**Modulo per la presentazione delle osservazioni per i piani/programmi/progetti sottoposti a procedimenti di valutazione ambientale di competenza statale**

ID: Codice procedura (ID\_VIP/ID\_MATTM):10844

Impianto per la produzione di energia elettrica da fonte eolica, costituito da 6 aerogeneratori della potenza complessiva di 37,2 MW, un sistema di accumulo da 25 MW e relative opere connesse in località "Rempillo" nel comune di Pitigliano (GR).

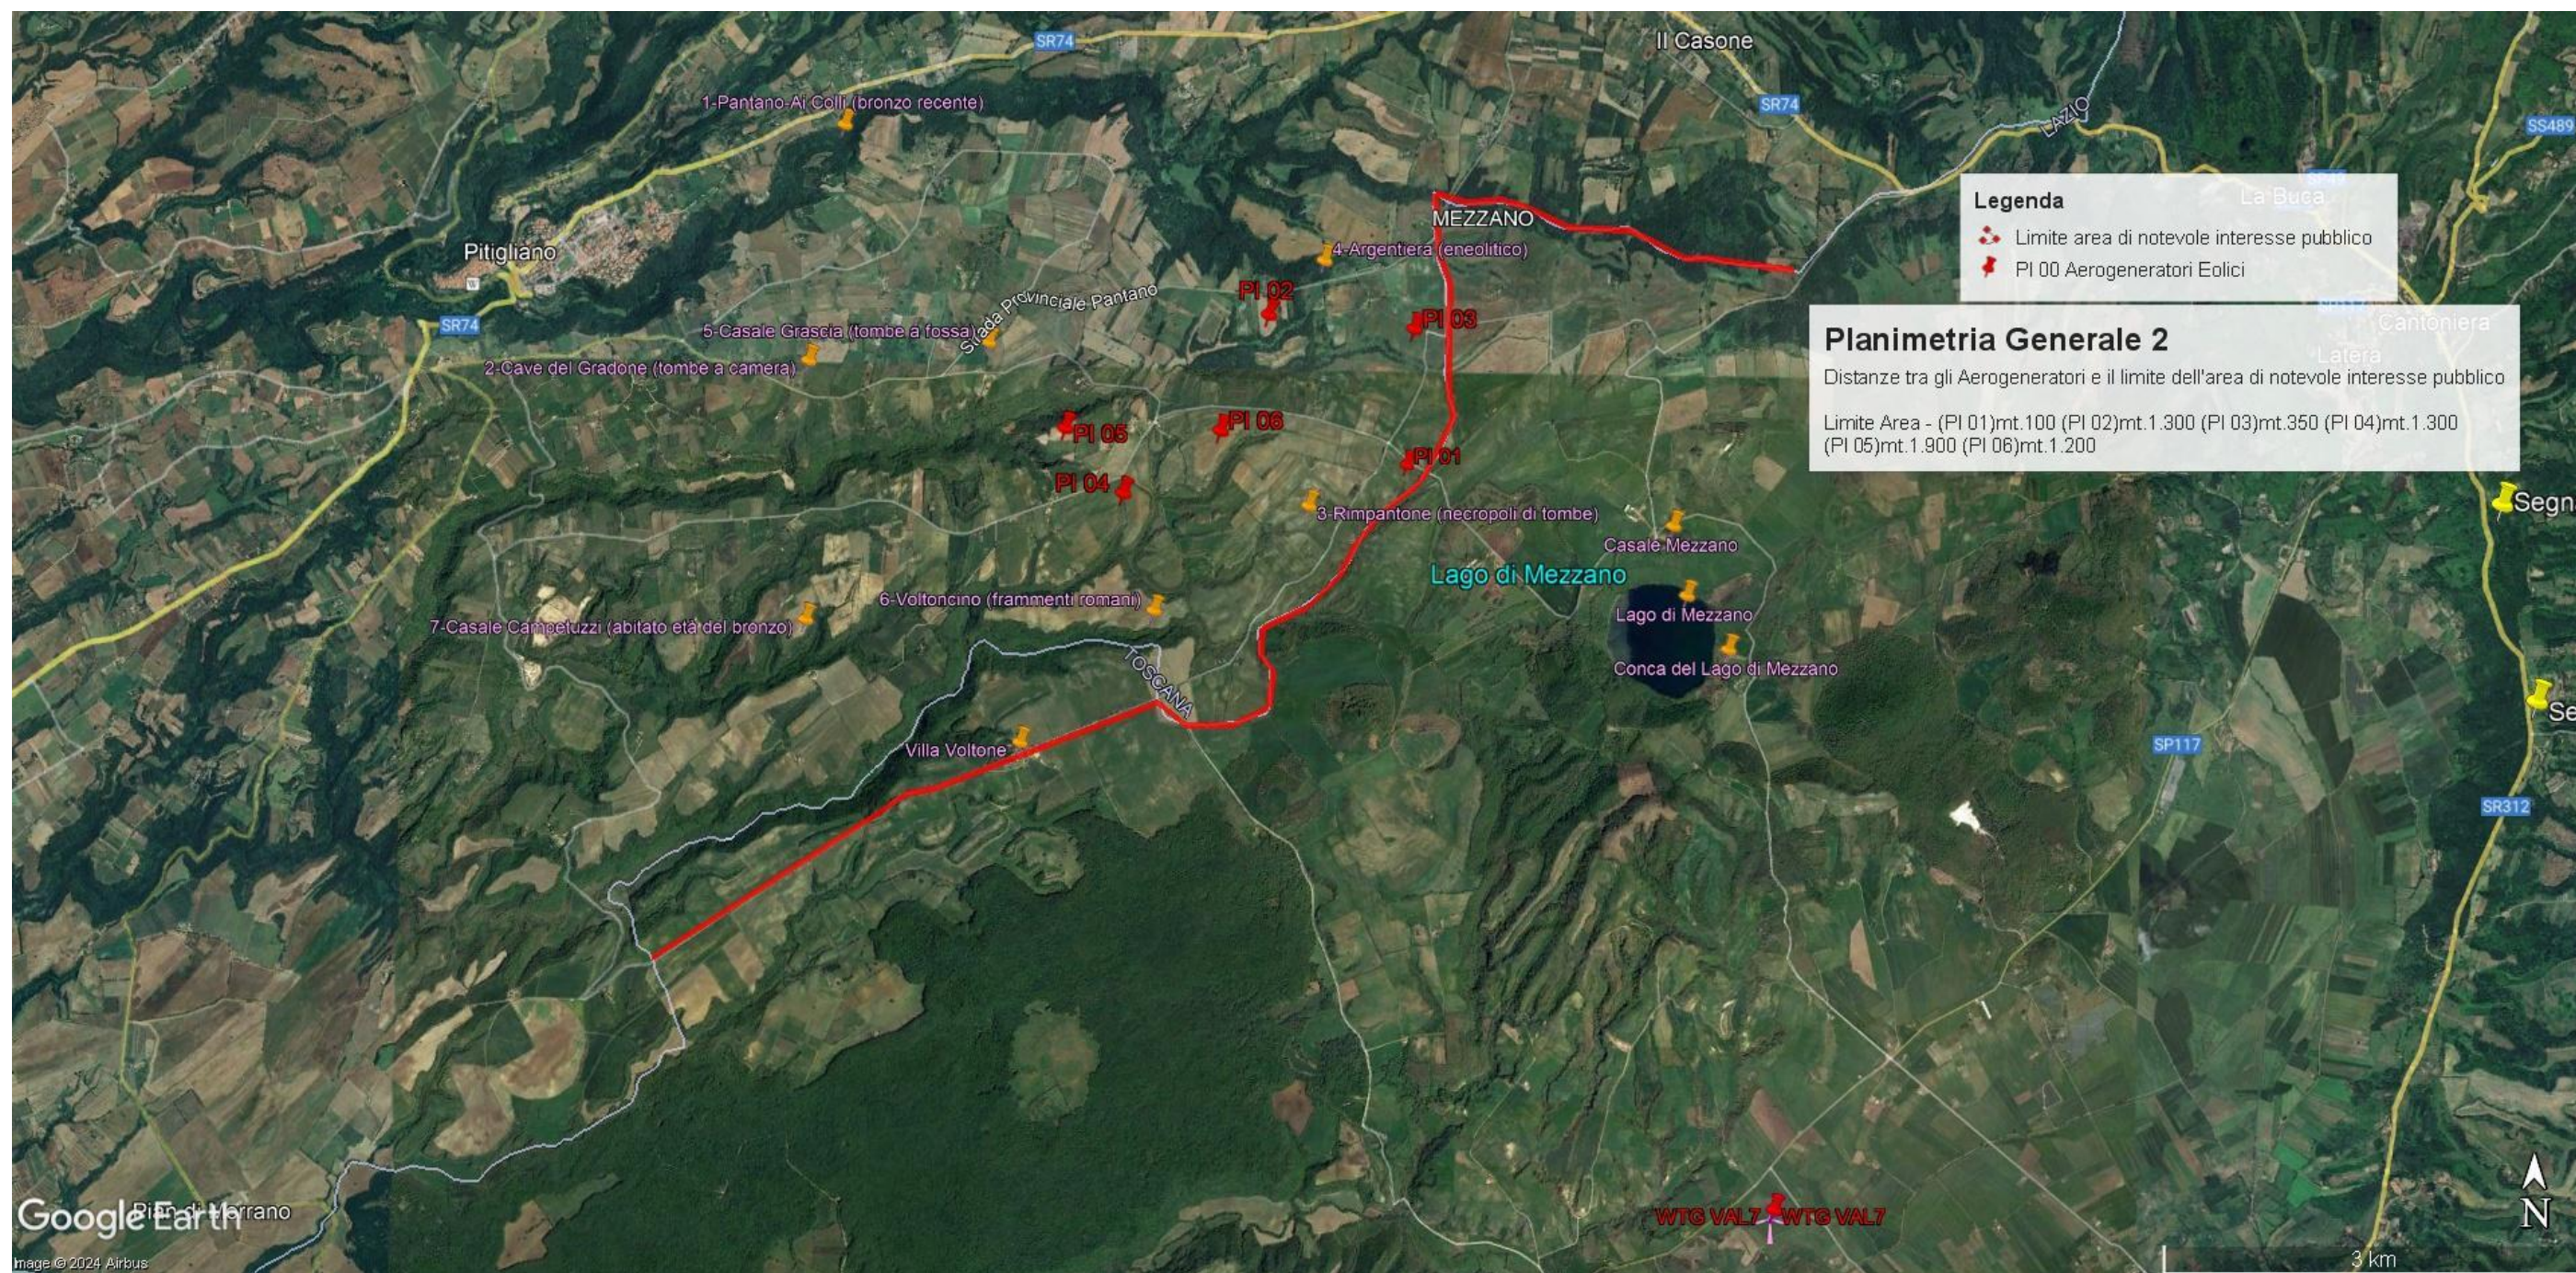
In sintesi, visti l'art. 20 comma 8 lettera c) quater del D.Lgs n 199/2021 e le Linee guida nazionali appena citate, considerato l'enorme impatto dell'impianto eolico industriale denominato "Rempillo" sulla zona paesaggistica di notevole interesse pubblico ben individuata nelle immagini n.1 e n. 2 e sui Beni Culturali evidenziati nell' immagine n. 3 dell'Allegato alle presenti Osservazioni, per la collocazione delle pale P04 e P05 direttamente all'interno del perimetro di un'area archeologica e per gli impatti anche sull'area intermedia e vasta dei pregiati territori laziali della Tuscia settentrionale e in particolare di quelli del pitiglianese ricco di emergenze agricole, naturalistiche, storiche e archeologiche del periodo etrusco ma non solo, si chiede che venga negata l'autorizzazione all'insediamento dell'impianto eolico denominato "Rempillo".

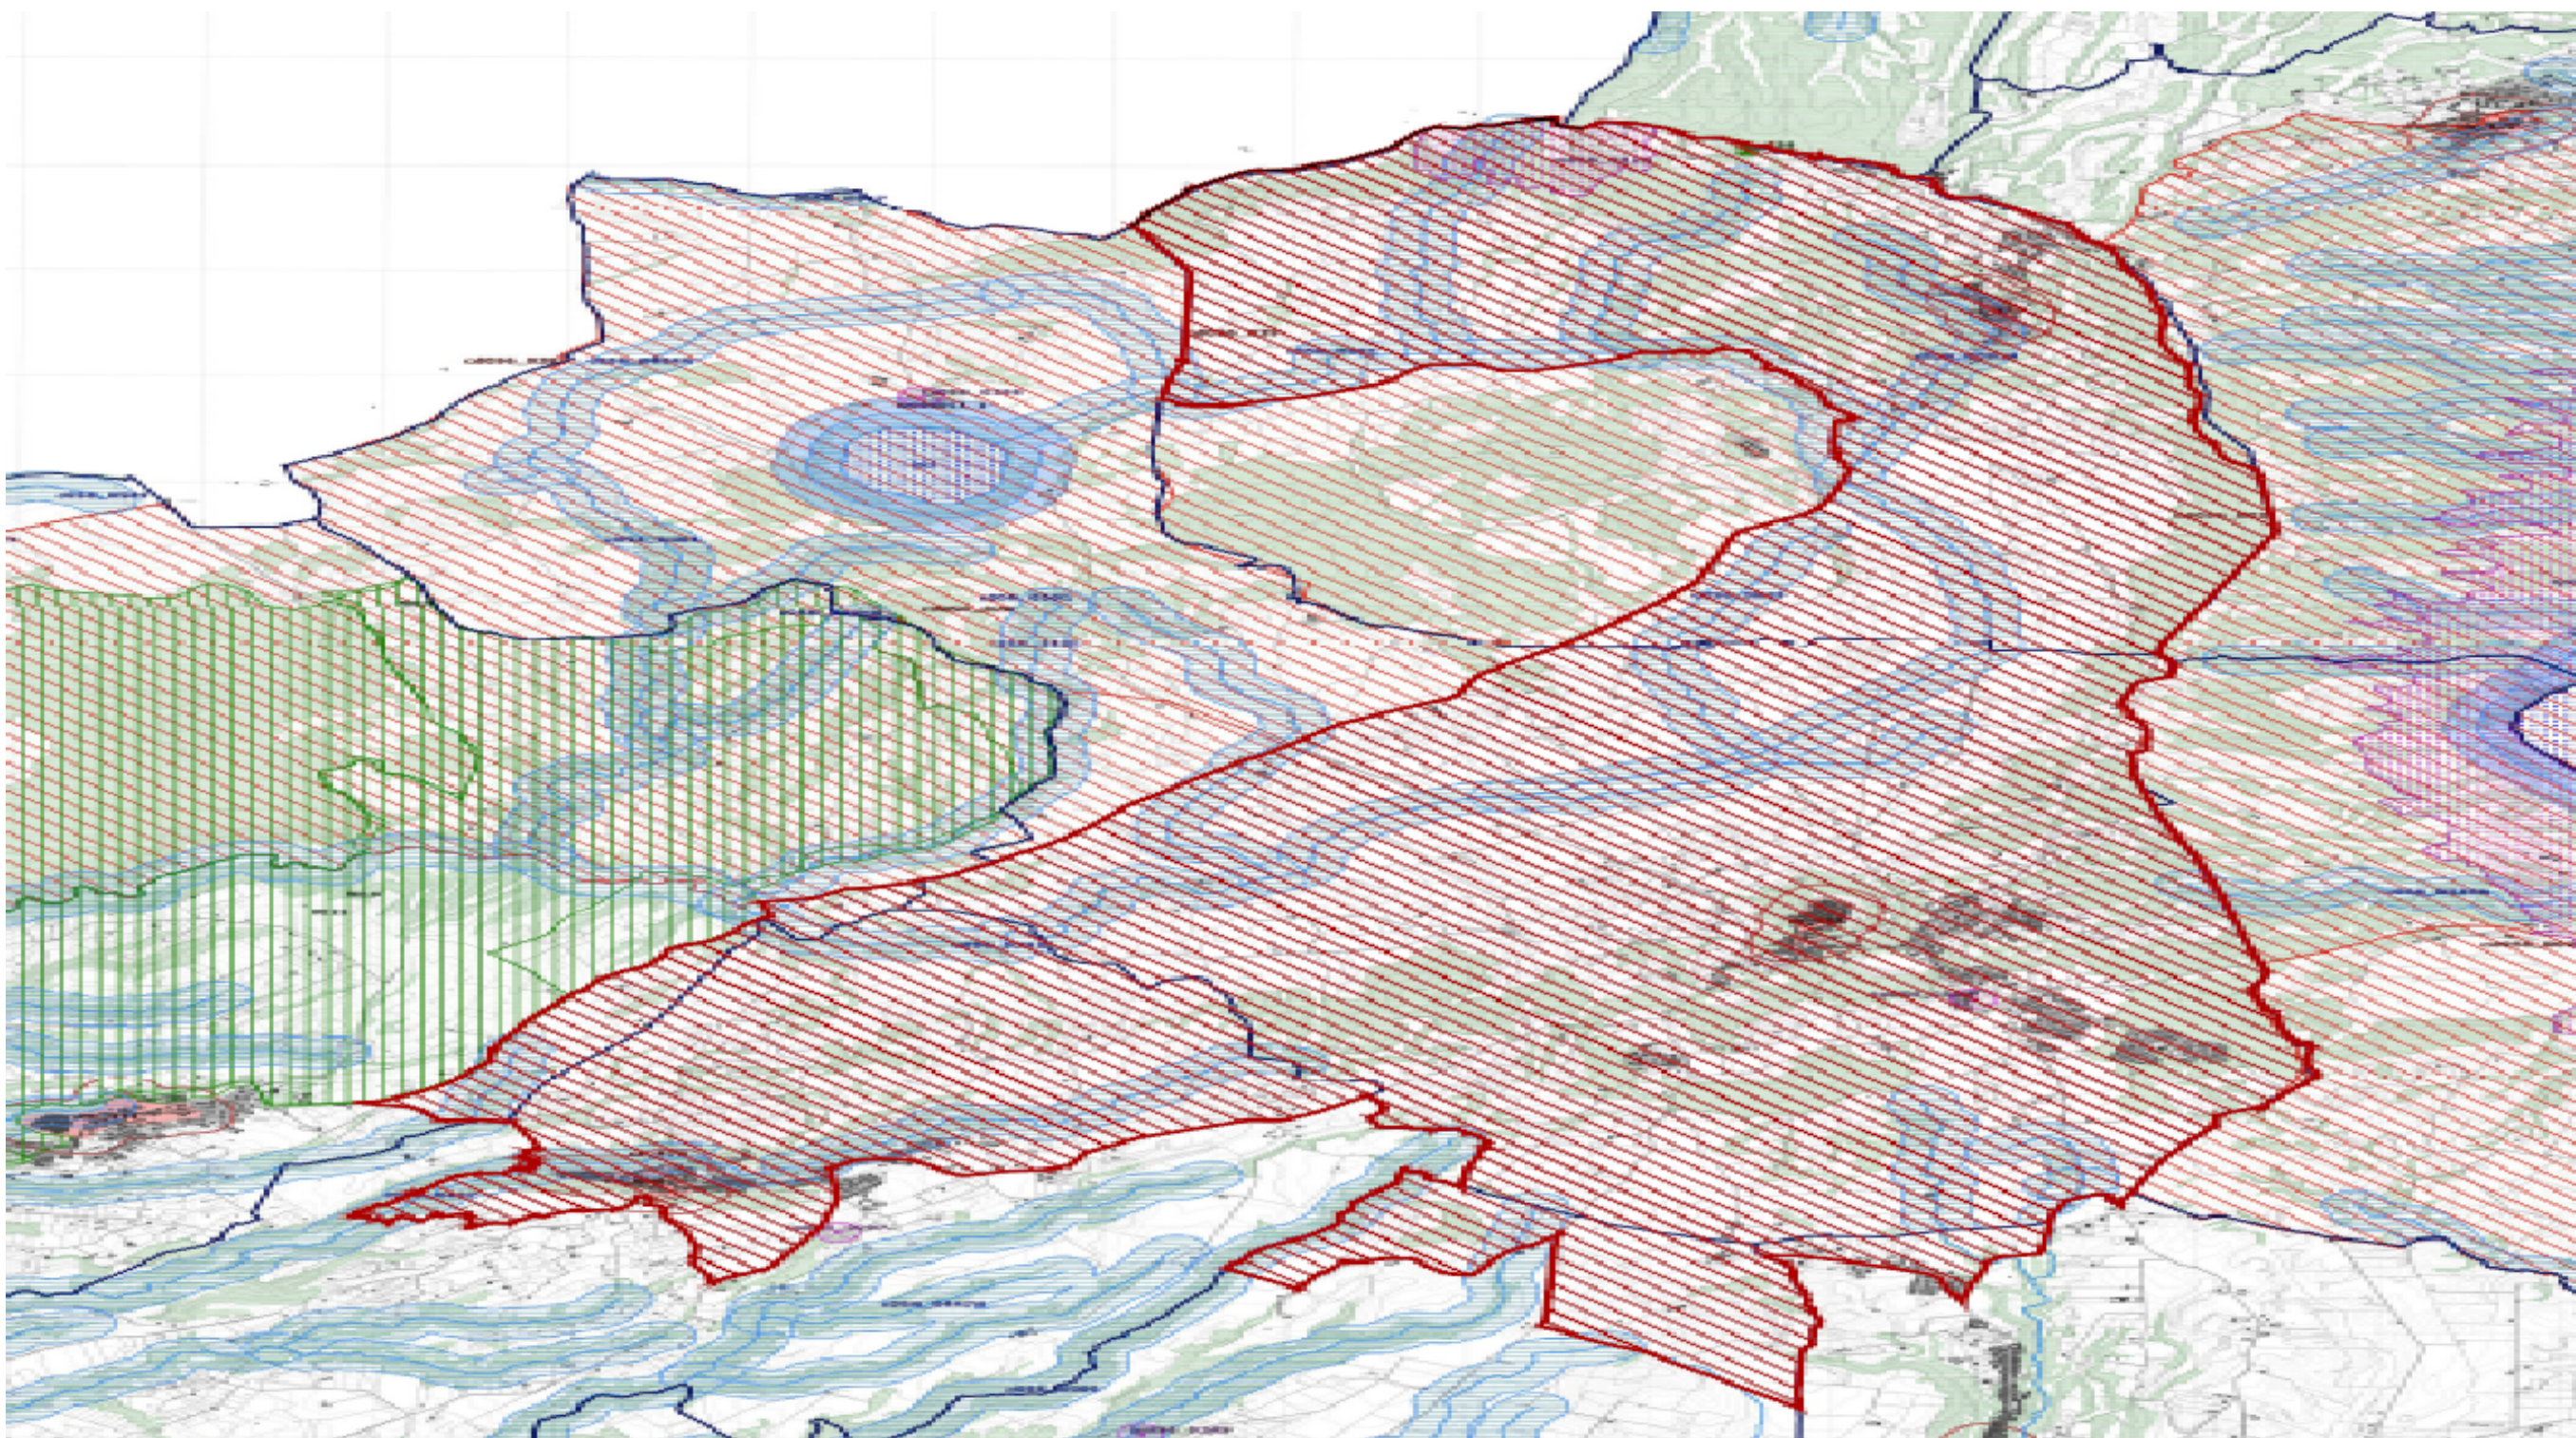
l'immagine n. 2 dell' ALLEGATO) all'area di notevole interesse pubblico " Conca del lago di Bolsena" (D.M. 24.10.1960). Praticamente una vasta zona che per interesse paesaggistico e naturalistico oltre che storico, archeologico e identitario rappresenta un unicum nel panorama nazionale.

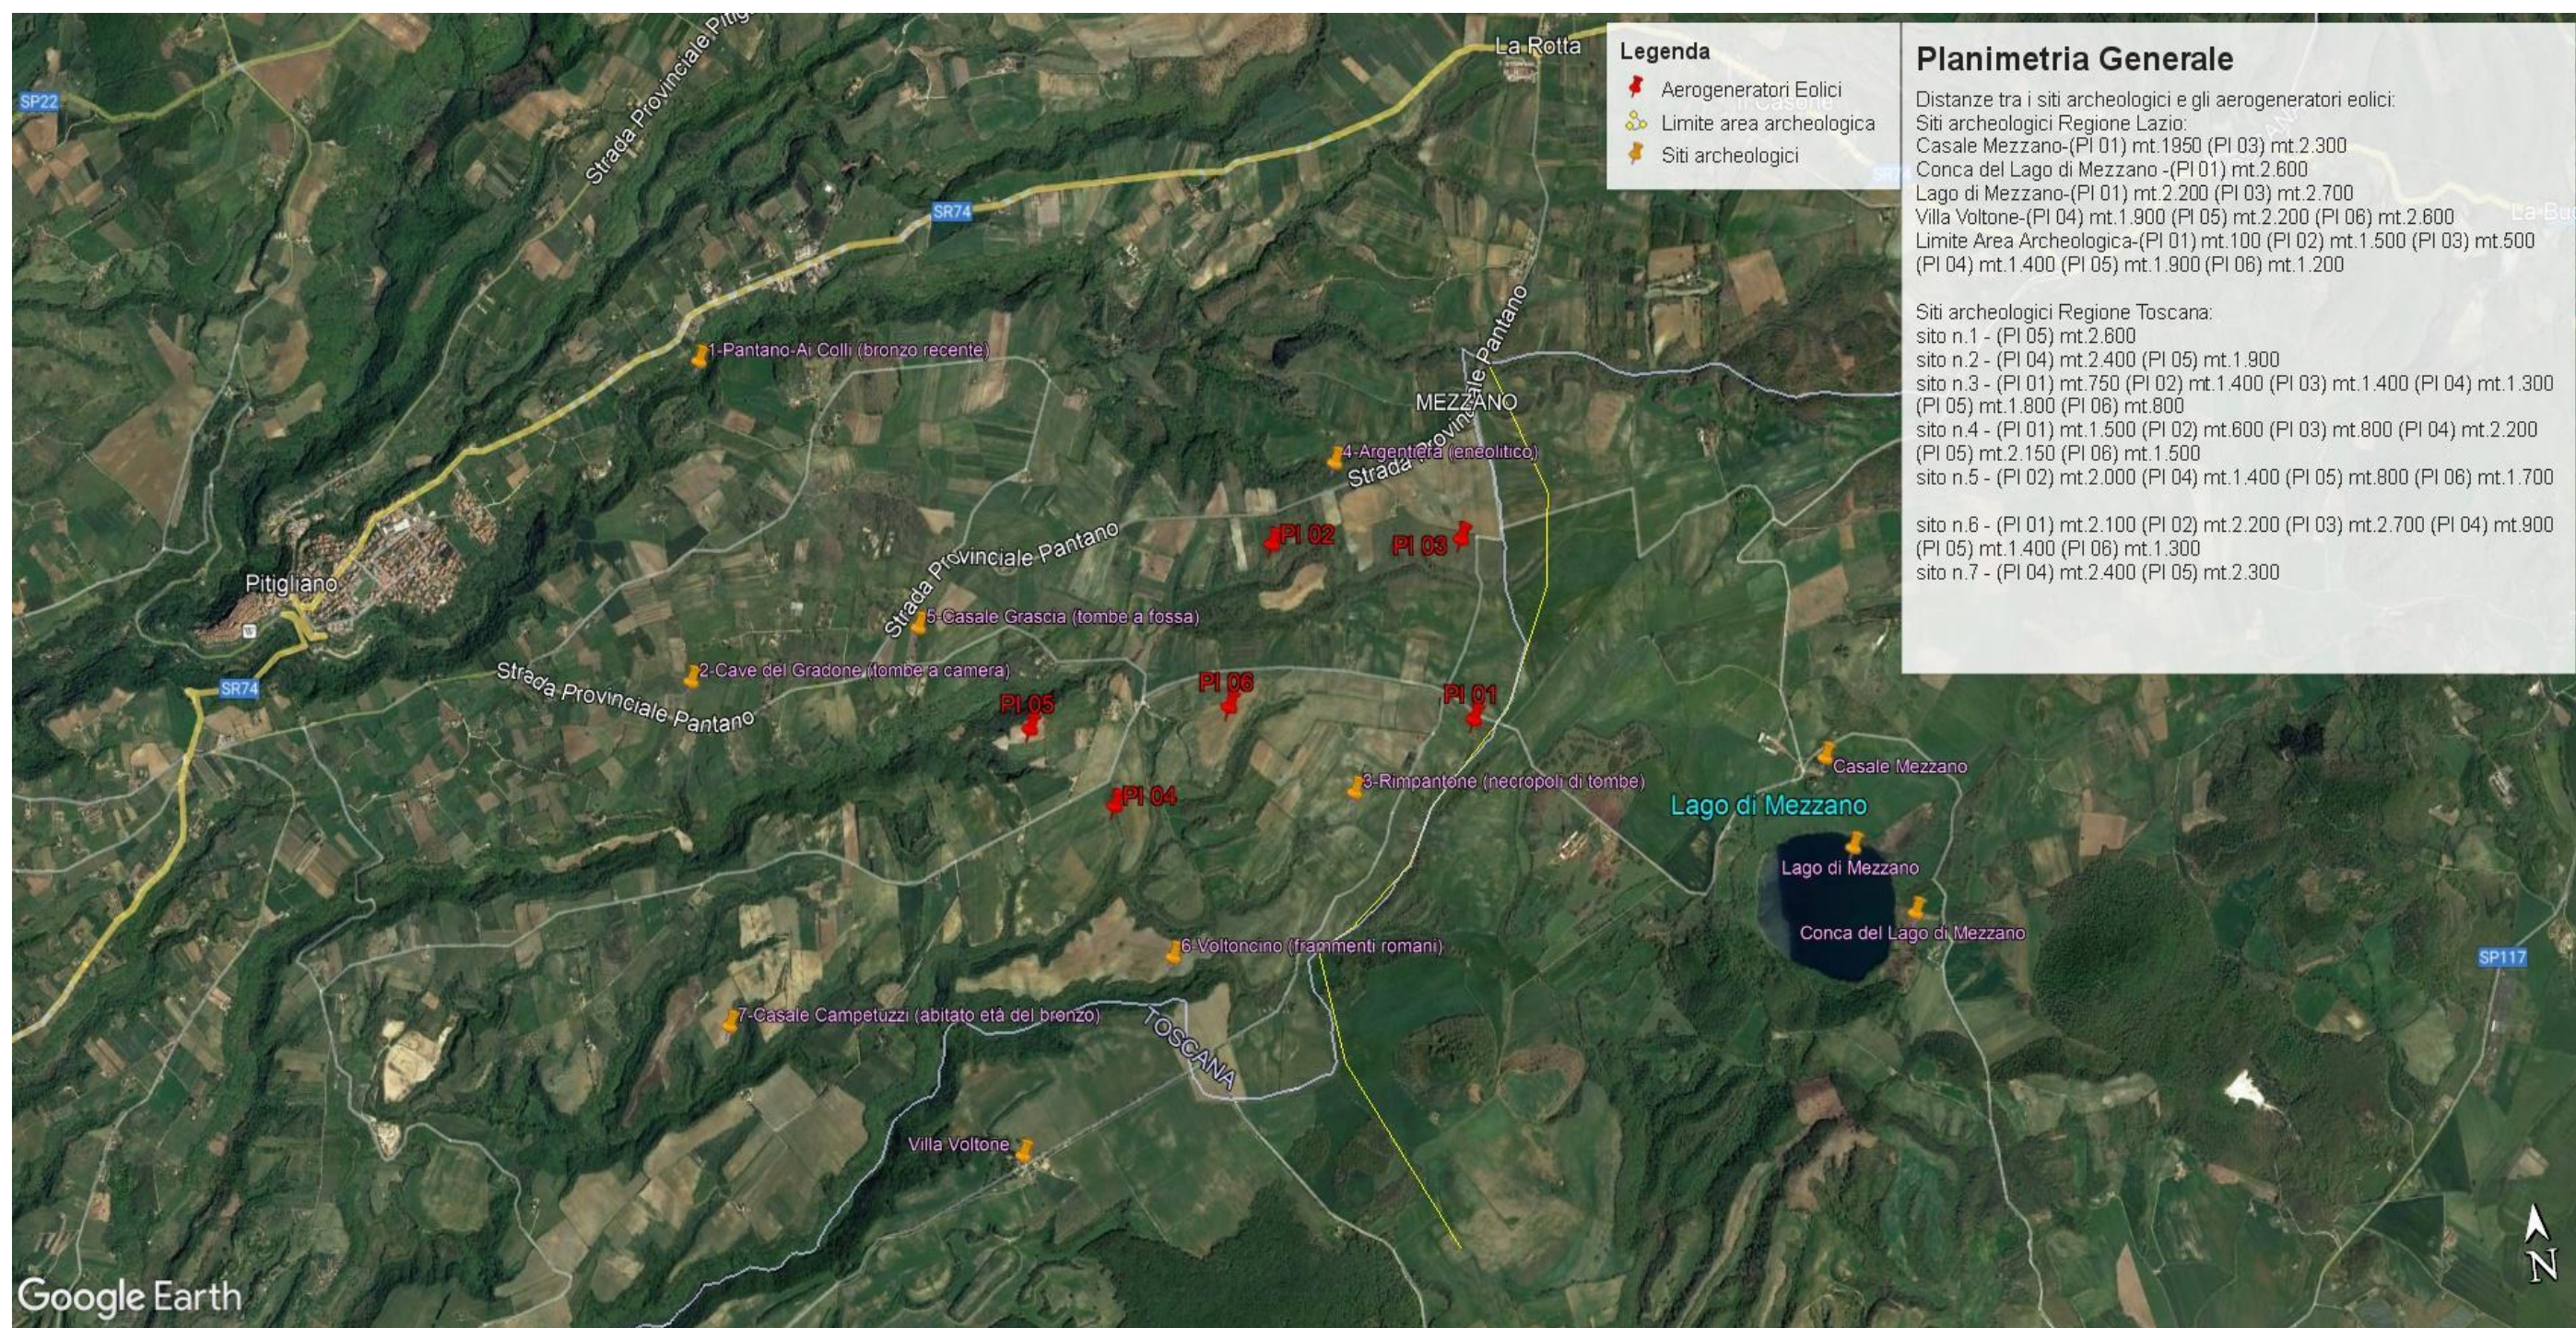
Inoltre, la zona in cui insisterebbe l'impianto eolico industriale Rempillo è compresa nelle fasce di rispetto di 3 km di diversi beni archeologici tutelati dalla parte II del Codice dei Beni Culturali (vedi

Allegato, immagine n. 3). Inoltre le pale P04 e P05 ricadono all'interno di un'area archeologica che la Proponente vorrebbe cancellare per il semplice fatto che non è riportata nel documento regionale ma nel documento provinciale come meglio dettagliato nell'Osservazione n. 5. Alla luce di quanto documentato appare chiaro quindi che la collocazione dell'impianto non ha tenuto conto alcuno dei vincoli dell'area nella quale è stato progettato e l'inserimento dell'impianto eolico nel paesaggio e sul territorio non è corretto (Allegato IV delle Linee guida nazionali di cui al D.M dello Sviluppo economico del 10.09.2010).
